Compte-Rendu

Tour de Roues n°15

dédié aux coronapistes

réalisé le 19.09.2020

Piste cyclable Henri Barbusse

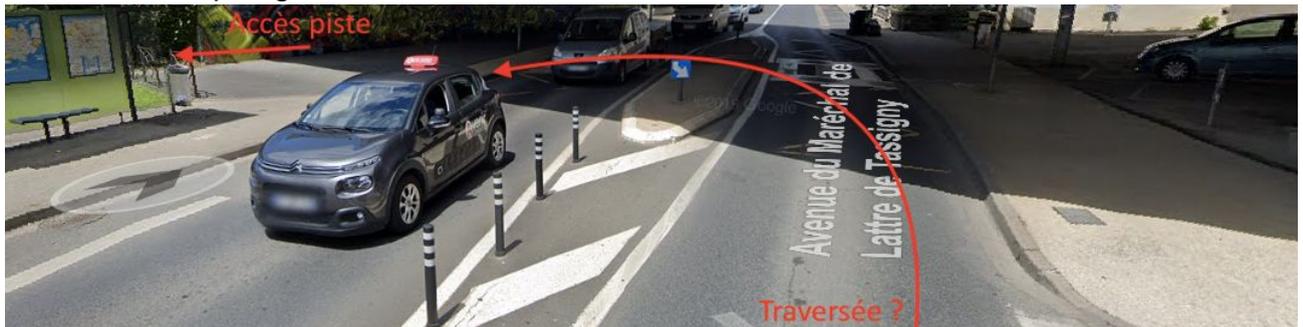
- revêtement usé
- fléchage côté gymnase inexistant : aménagement inconnu de la plupart des participants
- circulation apaisée
- un aménagement plutôt dans le haut du panier sur le niortais

- réfection de la chaussée
- fléchage des accès des deux côtés
- aménagement de la traversée de la rocade dans les deux sens pour permettre l'accès depuis la rue de Grange sans devoir faire le tour du rond-point.

- poursuivre le marquage jusqu'au devant du lycée

Avenue Salvador Allende (retour) et carrefour

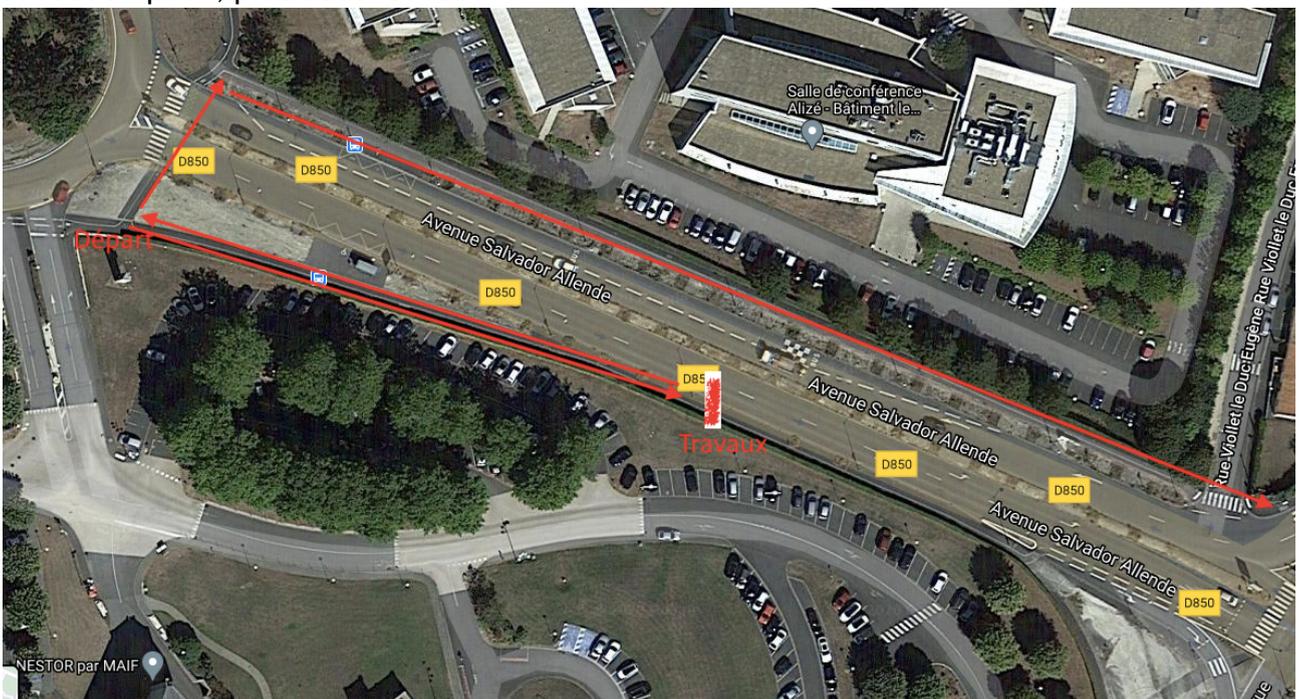
- Piste cyclable sur trottoir
- Travaux non-signalés sur l'itinéraire cyclable
- Pas de déviation : le cycliste doit se débrouiller seul.

Aucune déviation n'étant proposée pour les piétons / cyclistes, nous devons choisir nous-même entre descendre sur la 2x2 voies ou faire-demi-tour pour emprunter le trottoir d'en face, sans savoir s'il est cyclable dans les deux sens. Nous choisissons cette seconde option, plus sécurisante.

Ce fut un échec : le trottoir n'était pas cyclable dans ce sens, et la traversée du carrefour s'est avérée impossible dans ce sens à vélo : nous avons donc mis pied à terre et traversé le carrefour à pied.

- Prévoir des déviations cyclables sécurisées lors de travaux sur voirie
- aménager la traversée du carrefour (marquage au sol, carrefour hollandais)

Place Saint-Jean

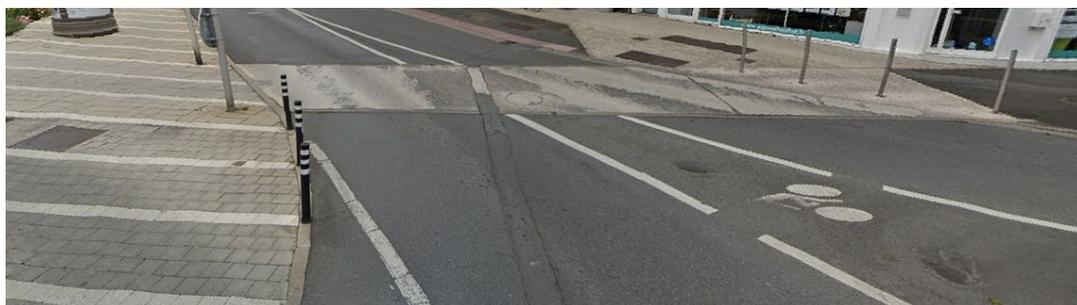
- LE point noir du baromètre cyclable 2019 de la FUB
- Un aménagement d'un temps où la voiture était reine en ville.
- Espace perdu au centre
- Stationnement sur trottoir (ou presque) tout autour
- Place du vélo très compliquée à trouver

- Il faudrait tout reprendre pour pouvoir mieux partager cet espace entre piétons, vélos, voitures et bus avec par exemple un carrefour de type hollandais.

- marquer la place du vélo avec de petits pictogrammes sur la droite du rond-point
- Marquer une bande cyclable sur la droite dans tout le rond-point (avec un revêtement de couleur pour bien l'identifier)
- Sécuriser la traversée depuis le rond-point vers la rue de la Porte Saint-Jean par une traversée vélo de la rue du 24 février
